Stadt Münster

Unser Zeichen, Unsere Nachricht vom:
AZ 2807-01

08.03.2024

BV ERNEUERUNG FENSTERANLAGE SCHULZENTRUMKINDERHAUS

Abb.1: Foto v. Ortstermin (16.03.2021); Fassadenschnitt Bestand (Vertikal)

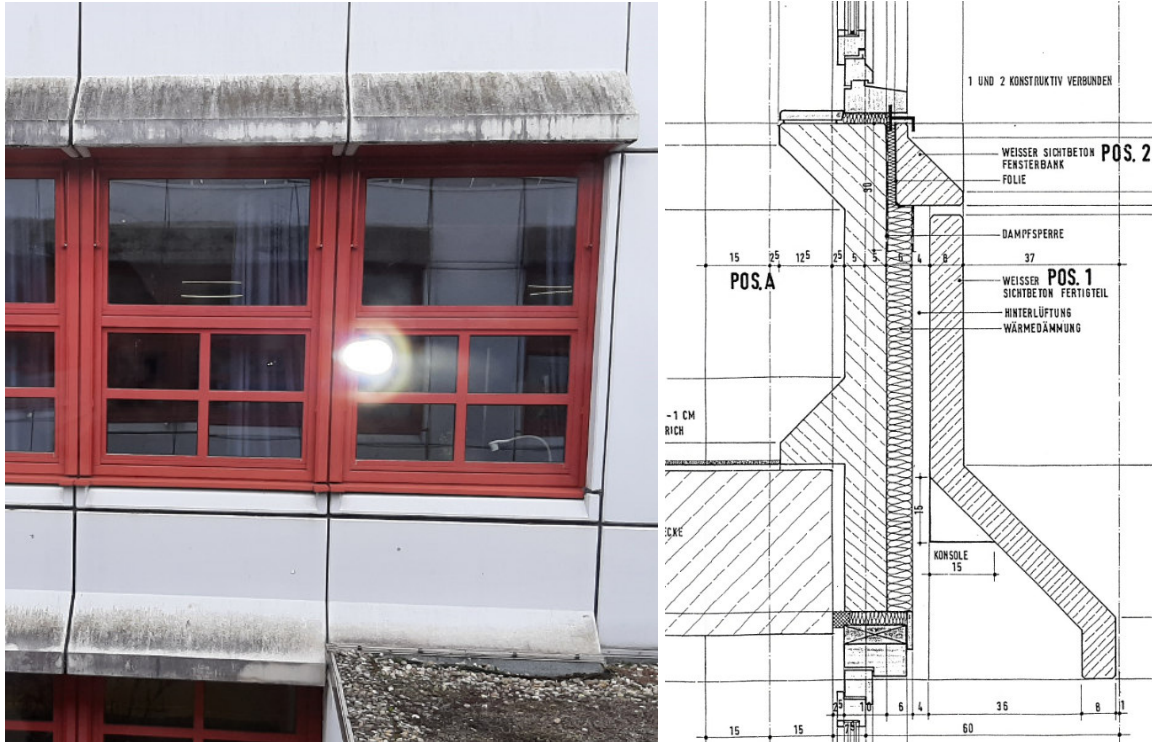
Gemäß zur Verfügung gestellter Planunterlagen handelt es sich bei der Fassade um eine zweischalige Konstruktion mit ca. 60 mm Wärmedämmung (im Anschlussbereich nur ca. 20 mm) /3/.

Für die bestehende Außenwand können folgende wärmetechnischen Kennwerte in Anlehnung an die ‚Bekanntmachungen der Regeln zur Datenaufnahme und Datenverwendung im Nichtwohngebäudebestand‘ v. 07.04.2015 des Bundesministeriums abgeleitet werden:

Nr.	Dicke [mm]	Schicht	Wärmeleitfähigkeit λ W/mK	R-Wert (m ² K)/W
1	100	Bestand: Raumseitig Beton	2,3	0,04
2	20-60	Bestand: Wärmedämmung aus Mineralfaser 20 mm im Teilbereich der Fensterbrüstung	0,04	0,5-1,25
3	40	Bestand: Luftschicht	-	-
4	80	Bestand: Verkleidung aus Beton	-	-
Wärmedurchlasswiderstand R				0,54 - 1,29
Wärmeübergangswiderstand innen R_{si}				0,13
Wärmeübergangswiderstand außen R_{se}				0,13
Wärmedurchgangswiderstand R_T ($R + R_{si} + R_{se}$)				0,8 - 1,55
Wärmedurchgangskoeffizient U-Wert [W/(m²K)] (R_T^{-1})				1,25 - 0,65

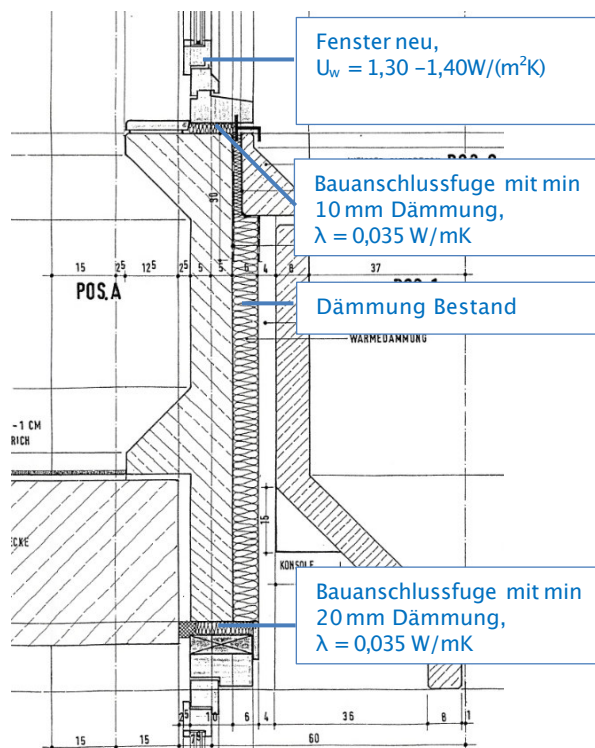
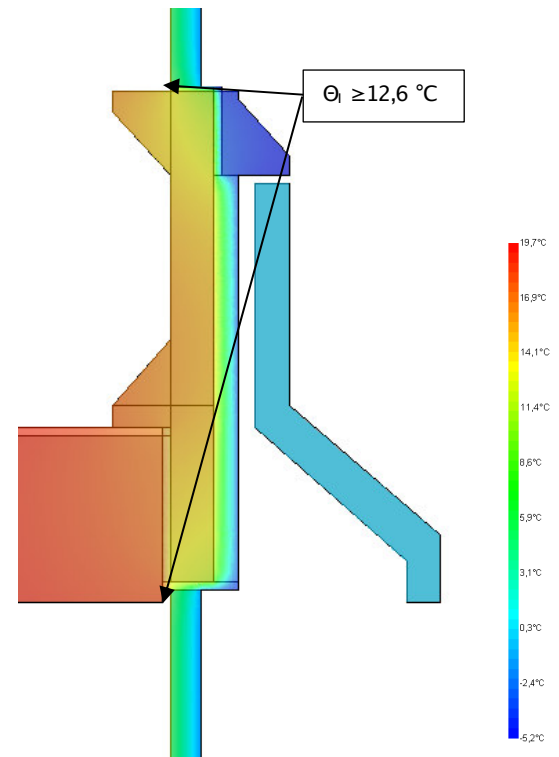
Bei der Dämmung der Decken gegen Außenluft ist je nach Einbauweise der Dämmung eine Stärke von d ca. 80 bis 120 mm, $\lambda_B \leq 0,035 \text{ W/mK}$ möglich. Es wird empfohlen die Wärmedämmung direkt unterseitig der Geschosdecke zu befestigen um ein Hinterströmender Wärmedämmung mit Außenluft zu vermeiden. Durch diese Maßnahme kann rechnerisch ein U-Wert von 0,27 bis $0,40 \text{ W/(m}^2\text{K)}$ erreicht werden.

Die zur Verfügung stehende Querschnittsfläche für Wärmedämmung sollte vor Ort anhand der gesamten Deckenfläche überprüft werden. Grundsätzlich sollte die technisch höchstmögliche Dämmstoffdicke eingebaut werden.

Haupteingang 137		Nebeneingang 138		Pausenbereich 139	
Mögliche Dämmstoffstärke von Betonunterkante bis Oberkante Trägerschienen mit einer Wärmeleitfähigkeit von $\lambda_B \leq 0,035 \text{ W/mK}$					
d	ca. 80 mm	ca. 100 mm		ca. 120 mm	
U	ca. 0,40 W/(m²K)	ca. 0,32 W/(m²K)		ca. 0,27 W/(m²K)
